Keuringsverslag van een elektrische laagspanning- en zeer lage spanningsinstallatie

NIET CONFORM

Straatnaam Raversijdestraat
Huisnummer 37
Busnummer 5e verdieping
Postcode 8400
Gemeente Oostende
Land België

Controlebezoek van een oude huishoudelijke elektrische installatie van een wooneenheid bij verkoop op vraag van de verkoper volgens (KB 08/09/2019) - AREI Boek 1- 8.4.2. en 8.2.1. en 4.2.4.3.

Afbeelding schakel- en verdeelbord:

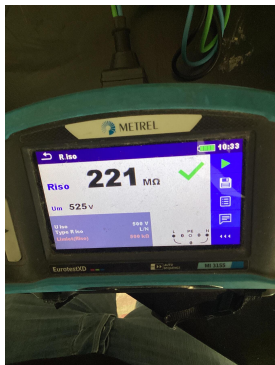
- 15.02 De aanduiding van de stroomkringen en/of apparatuur, aansluitklemmen, enz dient aangebracht of vervolledigd te worden. (Boek 1 Onderafdeling 3.1.3.1. en 3.1.3.3.A. en 5.1.6.1)

- 15.09 De genaakbare, naakte onder spanning staande delen zijn onvoldoende afgeschermd. (Boek 1 Afdeling 5.1.4. en 4.2.2.3.)
 - 15.10 Niet gebruikte invoeringen van het verdeelbord zijn niet correct of onvoldoende afgedicht. (Boek 1 Afdeling 5.1.4. en 4.2.2.3.)

- 15.13 De nominale spanning dient duidelijk vermeld te worden op een oordeelkundig gekozen plaats. (Boek 1 Onderafdeling 3.1.3.3.)
 - 16.01 Een verzegelbare differentieelstroombeschermingsinrichting dient geplaatst te worden aan het begin van de installatie. (Boek 1 Onderafdeling 4.2.4.3.)

- 16.06 De differentieelstroombeschermingsinrichtingen die worden geplaatst in huishoudelijke installaties zijn ten minste van het type A. Een differentieelstroombeschermingsinrichtingen van het type AC is niet toegelaten. (Boek 1 Onderafdeling 5.3.5.3.)
